RELATÓRIO DE FISCALIZAÇÃO TÉCNICA DOS SISTEMAS DE ÁGUA E ESGOTO DO MUNICÍPIO DE
SANTA RITA DO PASSA QUATRO

PRESTADOR: COMPANHIA ÁGUAS DE SANTA RITA - COMASA

Verificação de Não Conformidades

Ribeirão Preto, novembro de 2025

Novo Item Fiscalizado 13.229 - EEAT JARDIM BONANZA / ELEVADO (Santa Rita Do Passa Quatro)

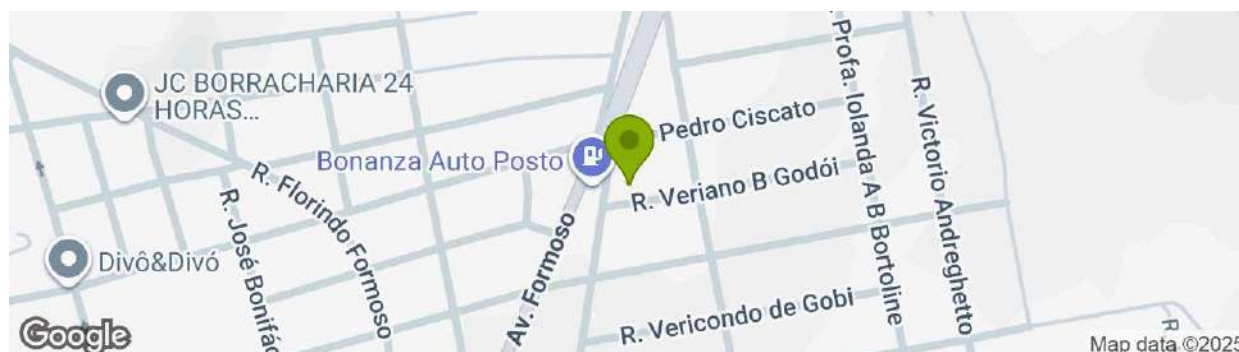
[EEA4.7] Drenagem inadequada de água de lubrificação de gaxetas

Foto 1 - Drenagem inadequada da água de lubrificação de gaxeta leva ao acúmulo de água no piso.

Foto 2 - Acúmulo de água no piso da unidade.

Novo Item Fiscalizado 13.220 - EEE JARDIM PLANALTO (Santa Rita Do Passa Quatro)

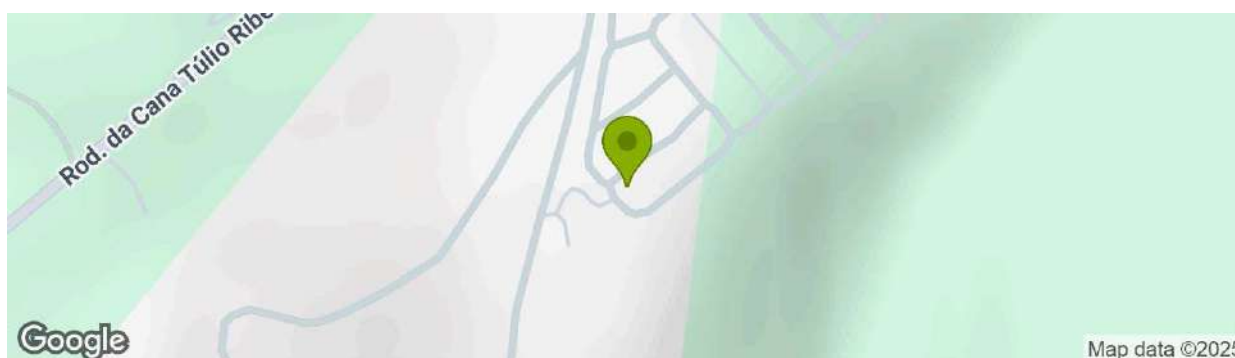
[EEE7.12] Ausência de manutenção, limpeza, conservação e segurança

Realizar a pintura das
peças que apresentam
corrosão.

Foto 1 - As três tampas à esquerda exibem pintura recente. As outras tampas e a estrutura metálica apresentam corrosão.

Novo Item Fiscalizado 13.222 - ETE MARINHO (Santa Rita Do Passa Quatro)

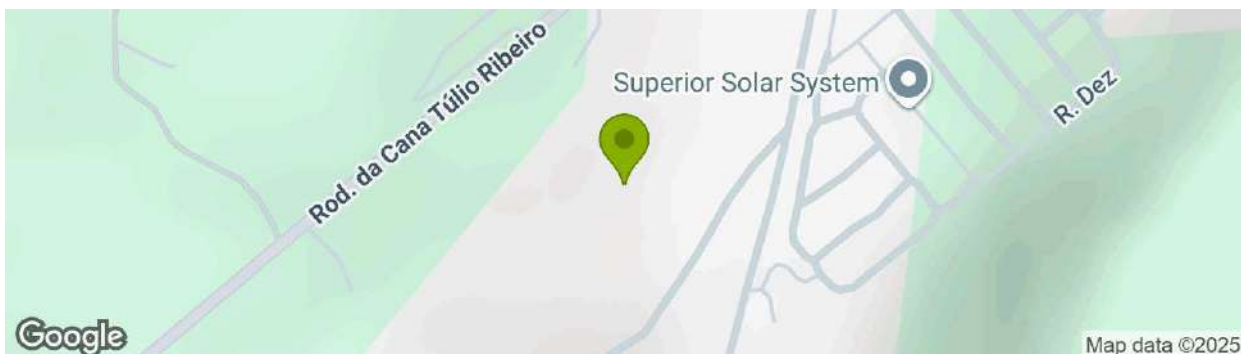
Foi constatado um rompimento na manta de impermeabilização de uma das lagoas do tratamento. É necessário a manutenção/conservação dos bens afetos à concessão, de acordo com cláusula 26.3 do contrato de concessão.

Foto 1 - Rompimento da manta de impermeabilização em uma das lagoas da unidade.
